**Verslag huishoudelijke elektrische installatie op laagspanning en zeer lage spanning****Algemeen:**

Referentie: 006-20260304-03	Datum controle: 04/03/2026
Keurder: 006

Eigenaar: Onbekend	EAN-code: 541448820059056483
Adres installatie: aarschotsesteenweg 271, 2230 - Herselt	Nummer teller(s): 1sag1200244641
Distributienetbeheerder installatie: Fluvius	
Datum uitvoering installatie:	<input checked="" type="checkbox"/> Vóór 01/10/1981 <input type="checkbox"/> Tussen 01/10/1981 en 01/06/2020 <input type="checkbox"/> Vanaf 01/06/2020
Type:	<input checked="" type="checkbox"/> Wooneenheid <input type="checkbox"/> Niet-huishoudelijk <input type="checkbox"/> PV <input type="checkbox"/> Batterij <input type="checkbox"/> Laadpaal

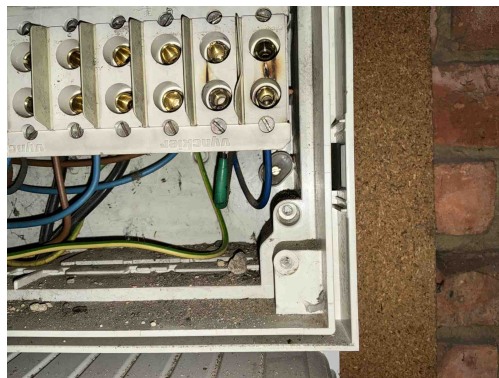
B29 - Het elektrisch verdeelbord in een huishoudelijke ruimte is niet voorzien van een deur (Boek1: 5.3.5.1).
Opmerking: Bord1

B17 - De voedingsspanning is niet op elk bord vermeld (Boek 1: 3.1.3.3).
Opmerking: Bord1, bord2

B04 - De aanduiding van de kringen, klemmen en/of schakelapparatuur ontbreekt, is onjuist of is onvolledig (Boek 1: 3.1.3.1/5.1.6.1).
Opmerking: Niet uniek, bord2

B18 - Het volgnummer is niet op elk bord vermeld (Boek 1: 3.1.3.3).
Opmerking: Bord1 en bord2

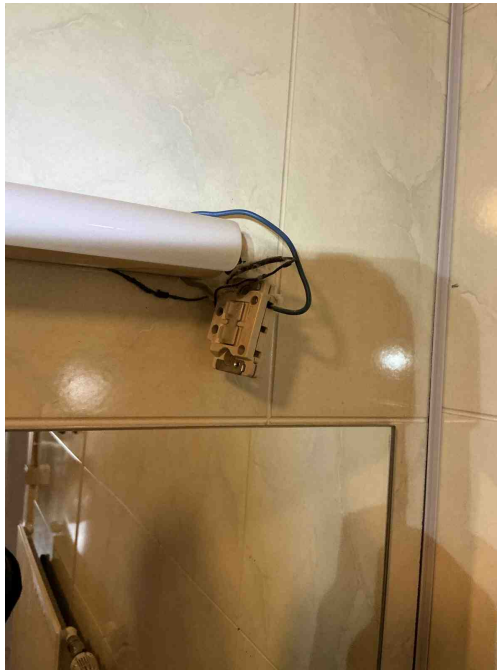
T21 - Het elektrisch materieel is niet geplaatst volgens de voorschriften van de fabrikant/ regels van goed vakmanschap . (Boek 1: 1.4.1.3)
Opmerking: Schroeven bord1, schroeven bord2, schakelaar badkamer

B30 - De houder van de beveiliging in een huishoudelijke ruimte is niet voorzien van aangepaste kalibreerelementen (Boek1: 5.3.5.5).
Opmerking: Bord1, bord2

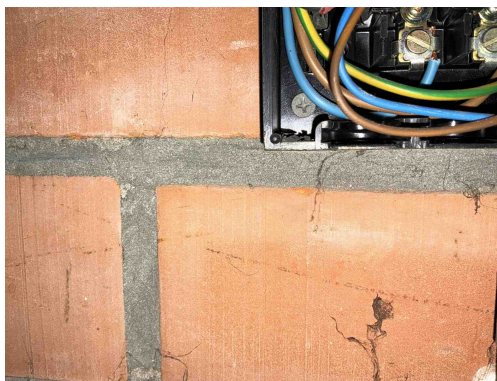
T21 - Het elektrisch materieel is niet geplaatst volgens de voorschriften van de fabrikant/ regels van goed vakmanschap . (Boek 1: 1.4.1.3)

Opmerking: Schroeven bord1, schroeven bord2, schakelaar badkamer

T02 - Gevaar voor rechtstreekse aanraking: genaakbare delen onder spanning (Boek 1: 4.2.2).

Opmerking: Badkamer

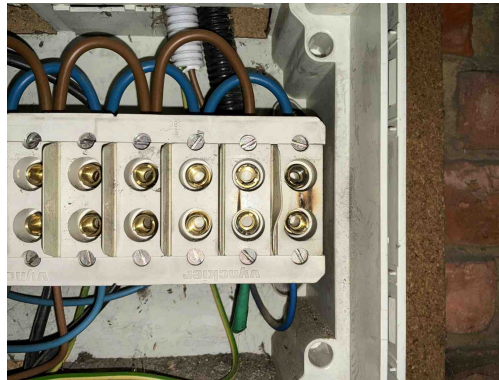
T21 - Het elektrisch materieel is niet geplaatst volgens de voorschriften van de fabrikant/ regels van goed vakmanschap . (Boek 1: 1.4.1.3)

Opmerking: Schroeven bord1, schroeven bord2, schakelaar badkamer

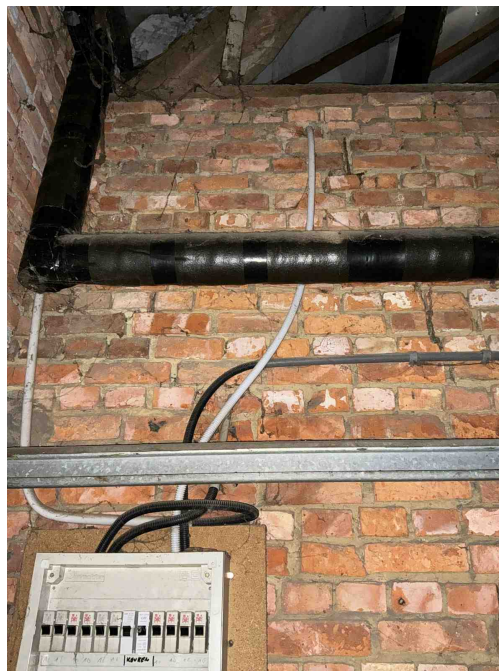
B14 - Abnormale opwarming van de beveiligingen, schakelapparatuur, aansluitklemmen (Boek 1: 4.4.1.1).
Opmerking: Bord1

B30 - De houder van de beveiliging in een huishoudelijke ruimte is niet voorzien van aangepaste kalibreerelementen (Boek1: 5.3.5.5).
Opmerking: Bord1, bord2

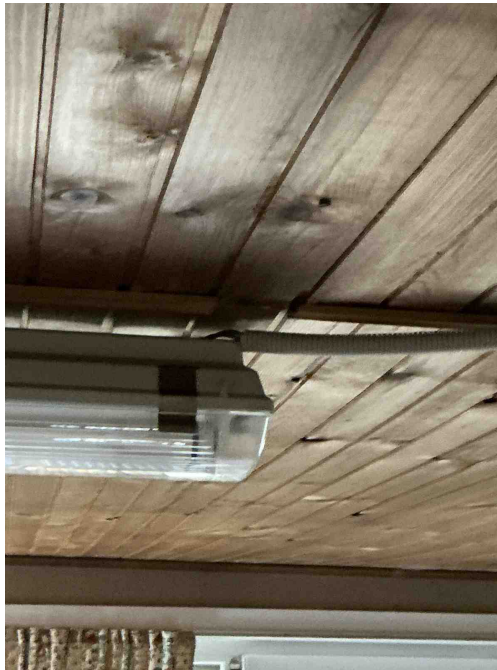
C13 - Onvoldoende bevestiging van de leiding(en) (Boek 1: 5.2.9.5).
Opmerking: Boven bord1

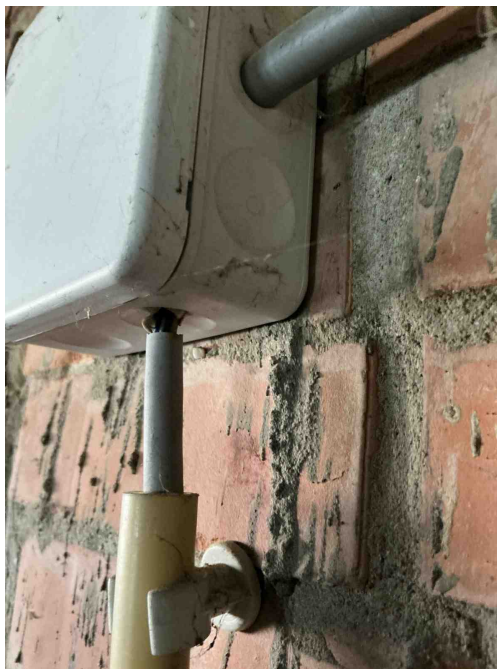
C21 - Het gebruik van geleiders van het type VOB, zonder bijkomende afscherming is niet toegestaan (Boek 1: 5.2.9.6).
Opmerking: Cv-ruimte, badkamer, keuken

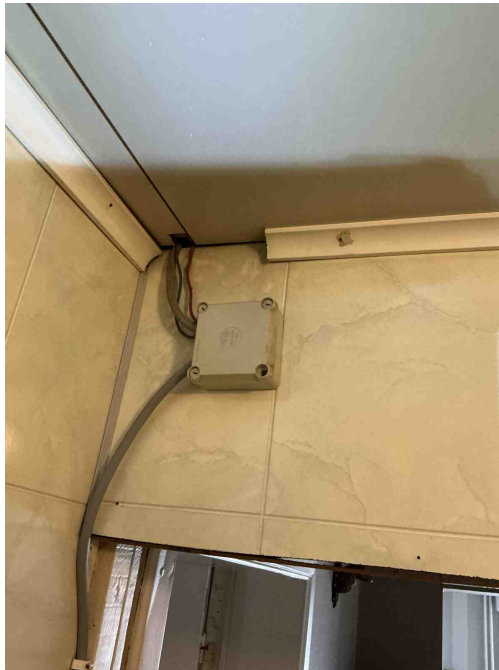
C21 - Het gebruik van geleiders van het type VOB, zonder bijkomende afscherming is niet toegestaan (Boek 1: 5.2.9.6).
Opmerking: Cv-ruimte, badkamer, keuken

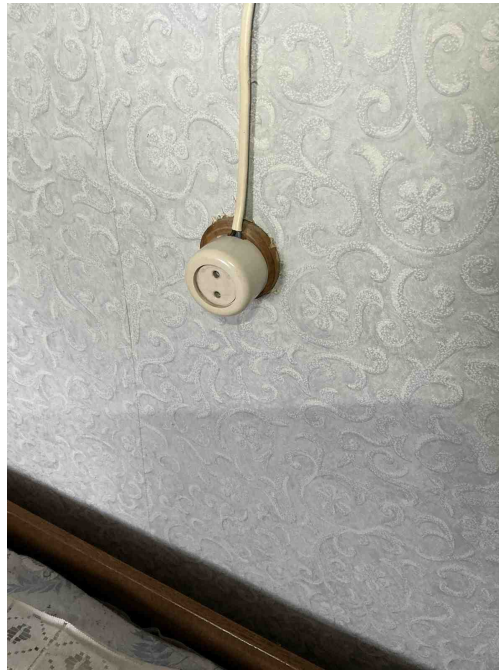
C21 - Het gebruik van geleiders van het type VOB, zonder bijkomende afscherming is niet toegestaan (Boek 1: 5.2.9.6).
Opmerking: Cv-ruimte, badkamer, keuken

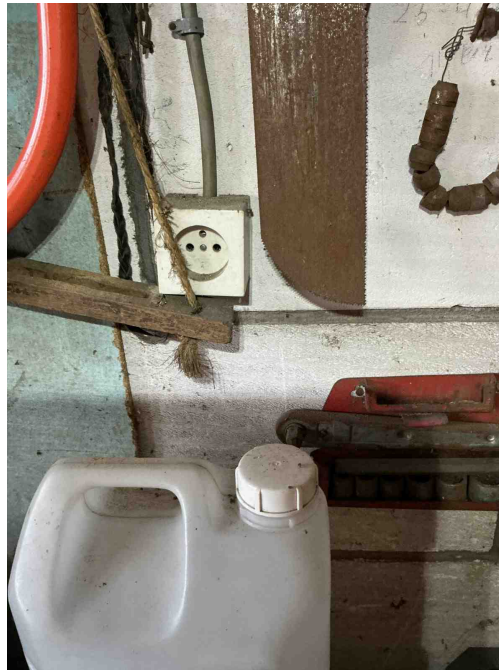
T11 - De contactdozen waarvan de toegekende stroomsterkte maximaal 16A en de toegekende spanning maximaal 250V bedraagt en niet bedoeld zijn voor de voeding van een of meerdere verbruikstoestellen voor een specifiek doel en niet geplaatst zijn in of op schakel- en verdeelborden, beschikken niet of IPXX-D (incl. gemeenschappelijke delen residentieel geheel) (Boek 1: 4.2.2.3/5.3.5.2).

Opmerking: Cv-ruimte, inkomsas ,...

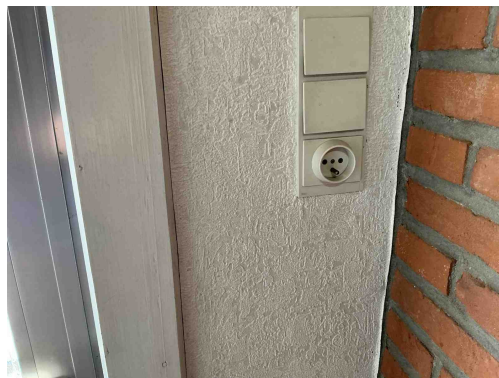
T11 - De contactdozen waarvan de toegekende stroomsterkte maximaal 16A en de toegekende spanning maximaal 250V bedraagt en niet bedoeld zijn voor de voeding van een of meerdere verbruikstoestellen voor een specifiek doel en niet geplaatst zijn in of op schakel- en verdeelborden, beschikken niet of IPXX-D (incl. gemeenschappelijke delen residentieel geheel) (Boek 1: 4.2.2.3/5.3.5.2).

Opmerking: Cv-ruimte, inkomsas ,...

T09 - Bepaalde contactdozen en/of schakelaars zijn beschadigd (Boek 1: 1.4.1.3).

Opmerking: Cv-ruimte

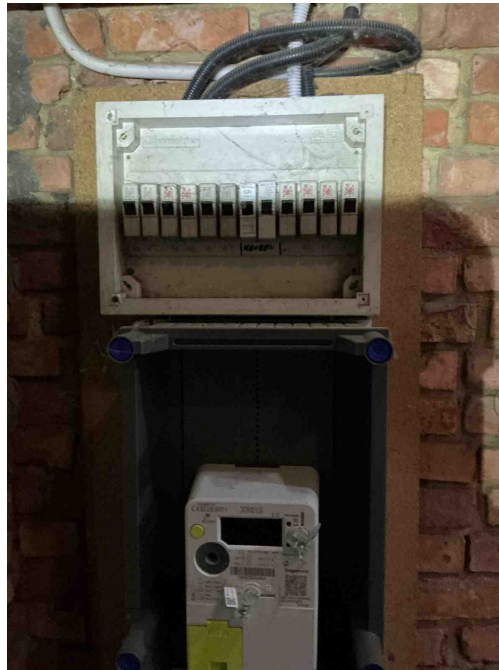
T11 - De contactdozen waarvan de toegekende stroomsterkte maximaal 16A en de toegekende spanning maximaal 250V bedraagt en niet bedoeld zijn voor de voeding van een of meerdere verbruikstoestellen voor een specifiek doel en niet geplaatst zijn in of op schakel- en verdeelborden, beschikken niet of IPXX-D (incl. gemeenschappelijke delen residentieel geheel) (Boek 1: 4.2.2.3/5.3.5.2).

Opmerking: Cv-ruimte, inkomsas ,...

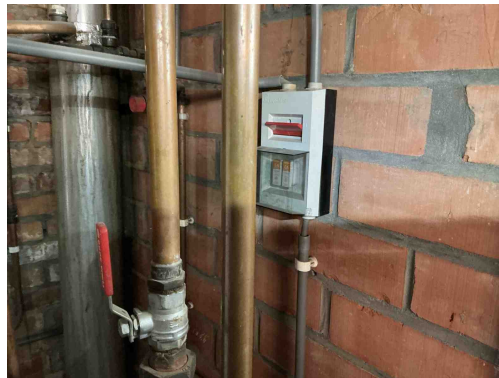
B18 - Het volgnummer is niet op elk bord vermeld (Boek 1: 3.1.3.3).
Opmerking: Bord1 en bord2

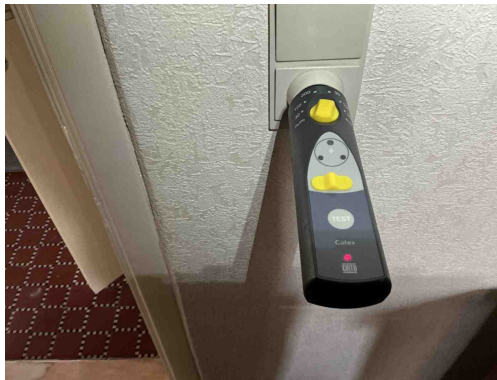
T23 - Het elektrisch materiaal is beschadigd. (Boek 1: 1.4.1.3).
Opmerking: Lamp cv ruimte

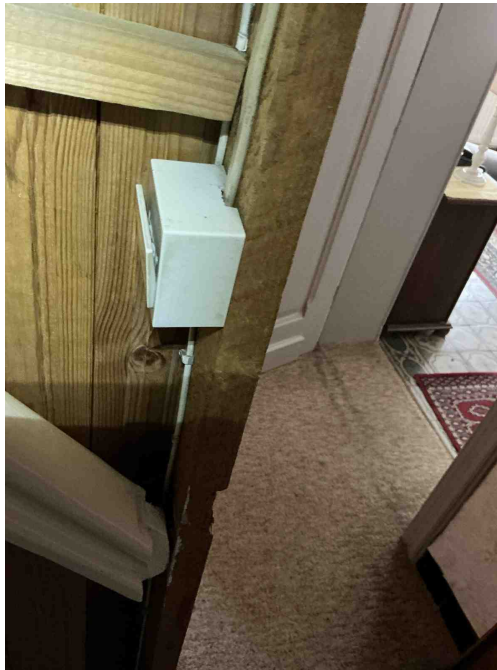
T10 - Bepaalde contactdozen en/of schakelaars zijn niet degelijk bevestigd (Boek 1: 1.4.1.3).
Opmerking: Woonkamer

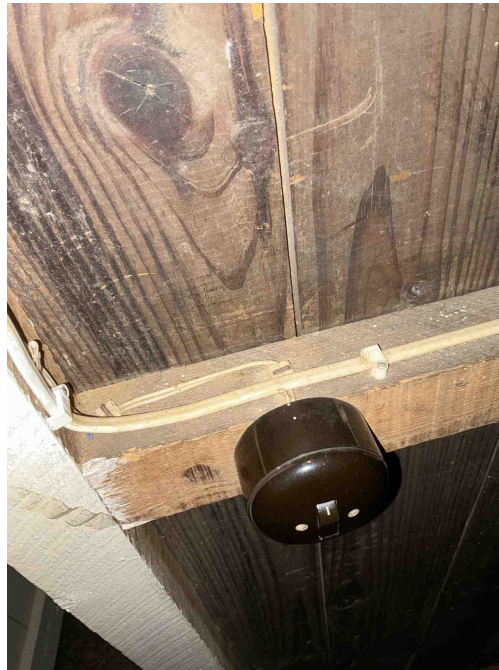
T13 - Opbouwcontactdozen en/of -schakelaars zonder achterplaatje mogen niet rechtstreeks op een brandbare ondergrond bevestigd worden (Boek 1: 4.3.3.5).
Opmerking: Badkamer, berging , trap v1

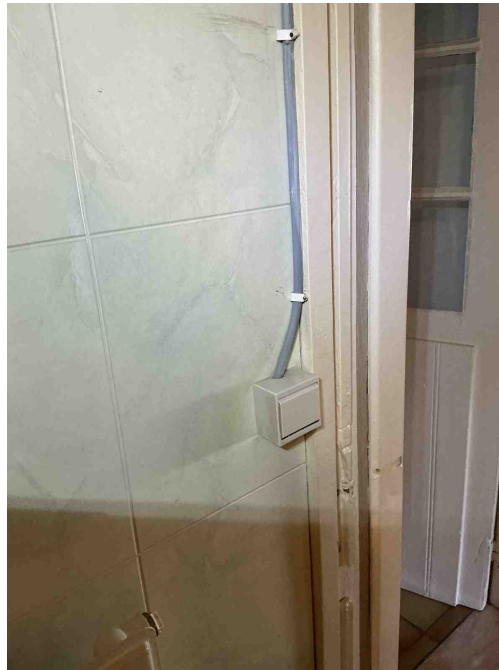
T13 - Opbouwcontactdozen en/of -schakelaars zonder achterplaatje mogen niet rechtstreeks op een brandbare ondergrond bevestigd worden (Boek 1: 4.3.3.5).

Opmerking: Badkamer, berging , trap v1

C27 - Het gebruik van geleiders van het type VTLMB (côte-à-côte) is niet toegestaan (Boek 1: 1.4.2.1).

Opmerking: Berging

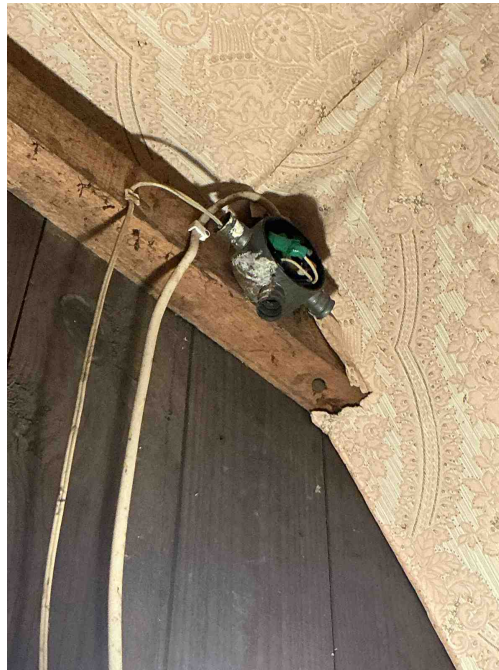
T13 - Opbouwcontactdozen en/of -schakelaars zonder achterplaatje mogen niet rechtstreeks op een brandbare ondergrond bevestigd worden (Boek 1: 4.3.3.5).
Opmerking: Badkamer, berging , trap v1

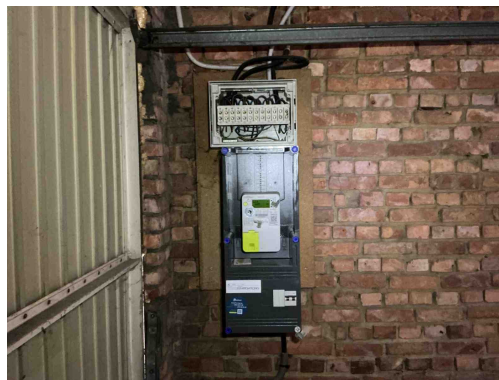
C30 - De deksels van de aftakdoos/aftakdozen ontbreken (Boek 1: 4.2.2.1, 5.2.6.1).
Opmerking: Berging
